2. Ergänzung

**zum immissionsschutzrechtlichen Antrag für den Bau und
Betrieb einer Anlage zum Aufbereiten von Kalkstein
(Schotterwerk)**

**Steinbruch Haslach
Gemarkung Haslach, 71083 Herrenberg
Landkreis Böblingen**

**Schotterwerk Böttinger GmbH & Co. KG
Plapphalde 11
71083 Herrenberg**

Abbildung 2: Bestand von der Position 1

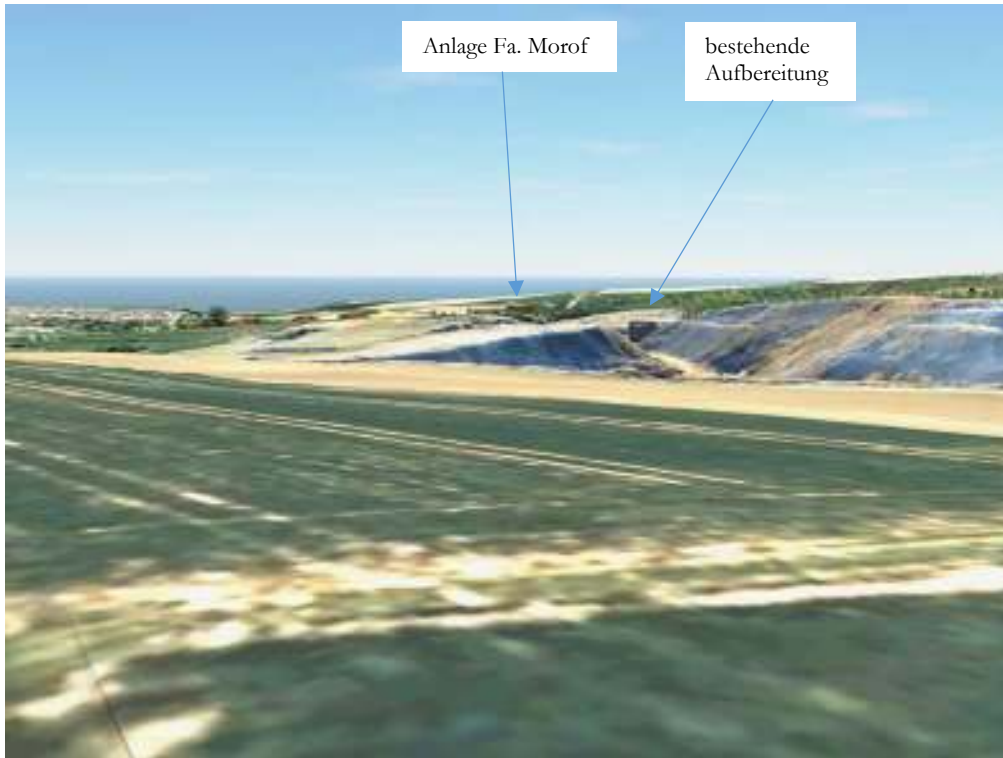
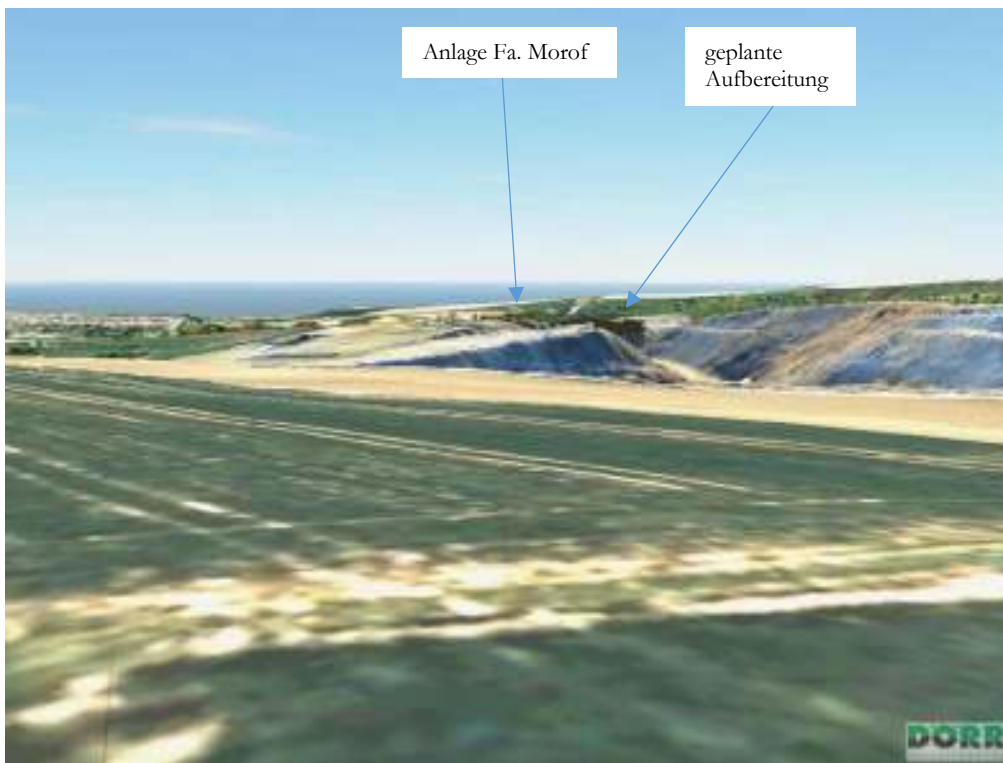
Die untere Naturschutzbehörde fordert in Folge dessen weitere Visualisierungen von drei weiteren Standorten aus. Diese befinden sich in Bereichen in denen Freizeit- und oder Erholungsnutzung stattfindet. Die Behörde hat auch die Standorte vorgeben, siehe Abbildung 1.

Nachstehend werden die Bestands- und die Planungssituation von Standpunkt 1 aus verglichen. Im Bestand ist ein Teil der bestehenden Aufbereitungsanlage (graues Gebäude) vom Feldweg aus derzeit sichtbar; siehe Abbildung 2. Auch das geplante Schotterwerk wird von dieser Position aus sichtbar sein; siehe Abbildung 3. Im Bestand erscheint die Aufbereitungsanlage tief geduckt in der Einkerbung der zentralen Betriebsstraße des Steinbruchs. In der Planungsvariante ist die Aufbereitungsanlage etwas besser sichtbar, da sie höher ist als die vorhandene. Die Anlage verbleibt aber tief unten im Landschaftsbild. Es werden keine markanten Horizontlinien überschritten. Durch die weitere Verfüllung im Steinbruch wird die Sichtbarkeit der neuen Aufbereitungsanlage mit der Zeit wahrscheinlich reduziert werden.

Abbildung 8: Seitenansicht als Ausschnitt aus Plan Nr. 3.01 vom 19.07.2018 im Bereich des Vorbrechers.

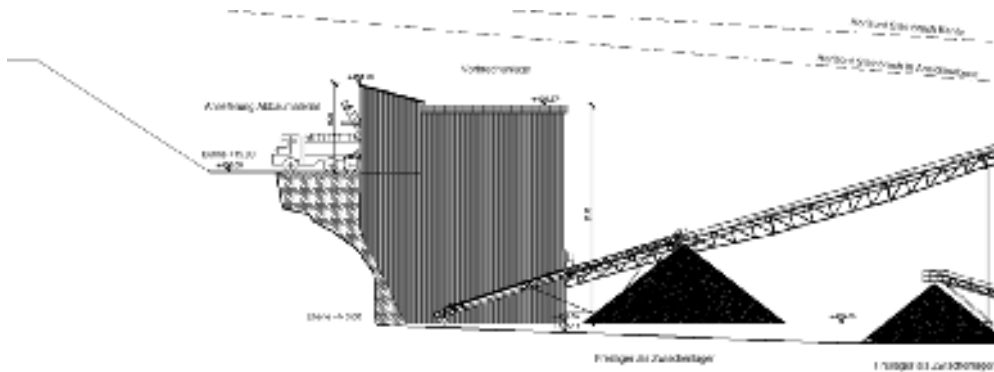
In den nachstehenden Ausführungen wird auf Aufforderung der Genehmigungsbehörde auf den Punkt 4 der Stellungnahme der Ammertal-Schönbuchgruppe (ASG) vom 13.11.2019 auf die bis dahin vorliegenden Antragsunterlagen genommen.

Im nordwestlichen Bereich des geplanten Vorhabens ist das Vorbrechergebäude vorgesehen (vgl. Abbildung 8). Dabei handelt es sich um ein weitestgehend geschlossenes Gebäude mit eigener Bodenplatte und eigenen Fundamenten. Öffnungen bestehen im Bereich des Aufgabetrichters und den Auslässen der Förderbänder.

Niederschlagswasser der Dachflächen dieses Vorbrechergebäudes werden offen und diffus oder in Regenrinnen auf die befestigte Betriebsfläche ausgeleitet (siehe Abbildung 9). Niederschlagswasser, das ggf. über den Aufgabetrichter in das Vorbrechergebäude eindringt, gelangt ebenfalls auf die befestigte Betriebsfläche. Die Antragstellerin sieht daher keine Notwendigkeit, die Böschung ebenfalls zu versiegeln.
